Q. 出力される軸力の数値に相違があるのは何故ですか？

【質疑内容】

3.5. 接合部の設計
3.5.1. 浮き上がりの検討

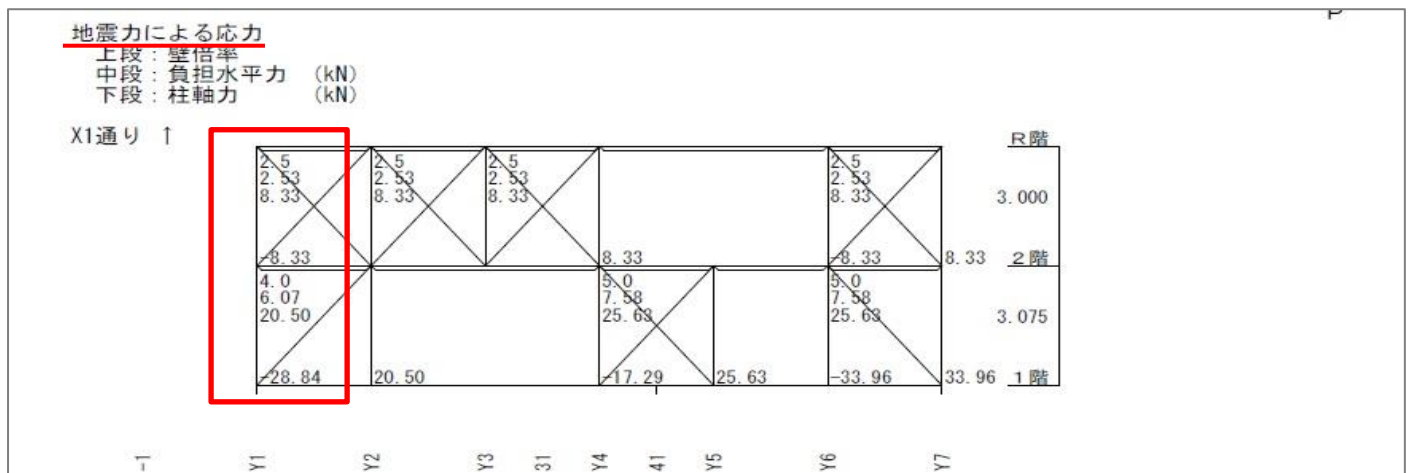
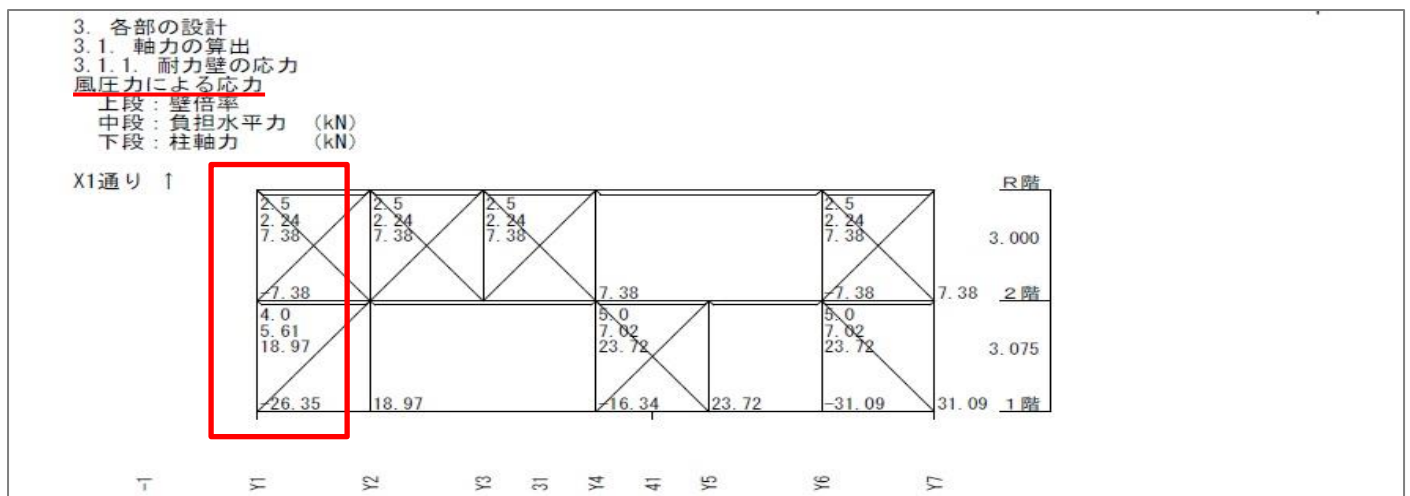
在来軸組工法です。許容耐力時の水平力による軸力図の出力値と、3.5.1 浮き上がりの検討の出力表 Vs 値が微妙に相違する箇所があるのですが、どのような理由からでしょうか。

応力図は、次の通りです

- 1) 風圧時の応力図
- 2) 地震時の応力図

上記は、部材検定に使用します。

- 3) 許容耐力の応力図

これは、引き寄せ金物選定に使用します。上記 1) 2) の応力値（柱軸力など）は、引抜力には、使用しません。ただし計算方法を（青本）を選んだ場合のみ存在応力（風圧/地震）の力で引き寄せ金物を選定します。
